Ökologische Baubegleitung an fünf Stadtbahnhaltestellen entlang der Bundesstraße B1 im Stadtgebiet Dortmund

Stadtkrone Ost

– Ergänzendes Gutachten zum aktuellen Planungsstand (12/2021) –

Abb. 1. Illustration zur Anlage des Bahnsteigs an der Stadtkrone Ost, mit darunter liegendem Hohlraum und einem durchgehendem Inspektionsgang (Variante 1a).

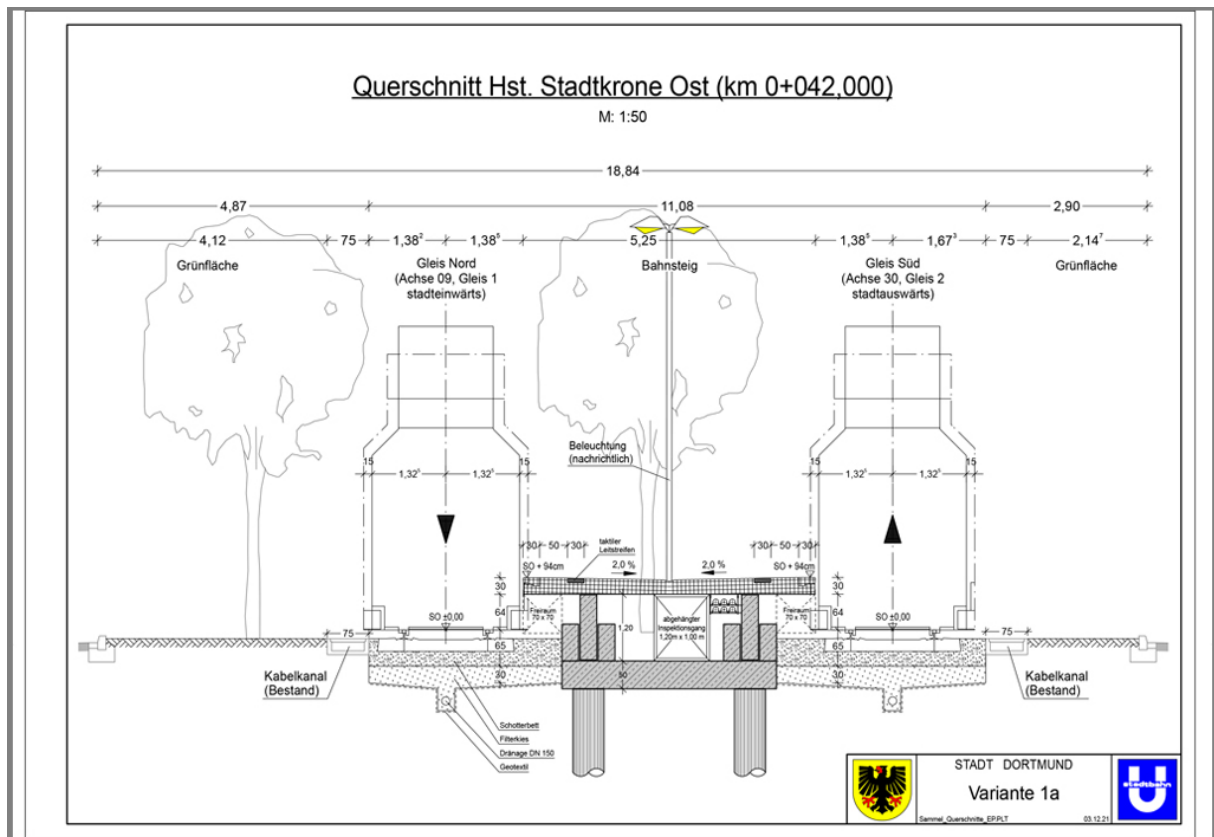
Die Plattform des neu herzustellenden Bahnsteigs an der Haltestelle Stadtkrone Ost soll 94 cm oberhalb der Schienenoberkanten zu liegen kommen und eine Breite von 5,25 m haben. Damit die lichte Höhe eines Inspektionsgangs (mind. 1,20 m) hergestellt werden kann, muss das aktuelle Bodenniveau um etwa 40-50 cm abgesenkt werden. Dies bedeutet, dass der Wurzelraum der Bäume in eben dieser Schichtdicke abgetragen werden müsste. Hinzukommend ergibt sich aus der Breite des Bahnsteigs, den zu beiden Längsseiten notwendigen Sicherheitsräumen und weiteren Einschränkungen, dass der Inspektionsgang etwa mittig im derzeit vorhandenen Grünstreifen verlaufen müsste - wodurch dieser die dort vorhandenen Baumstandorte unmittelbar unterqueren würde (vgl. Abbildungen 1-3).

Sowohl aus der notwendigen Absenkung des Bodenniveaus zur Herstellung der lichten Höhe des Inspektionsgangs, als auch aus der unterirdischen Durchquerung der Baumstandorte mit diesem Bauwerk, ergeben sich fachlich nicht vertretbare, baumzerstörende Eingriffe. Die Anlage eines durchgehenden Inspektionsgangs ist daher (selbst bei einer nicht statthaften Unterschreitung der Mindestmaße) nicht mit einem Erhalt der Bestandsbäume vereinbar.
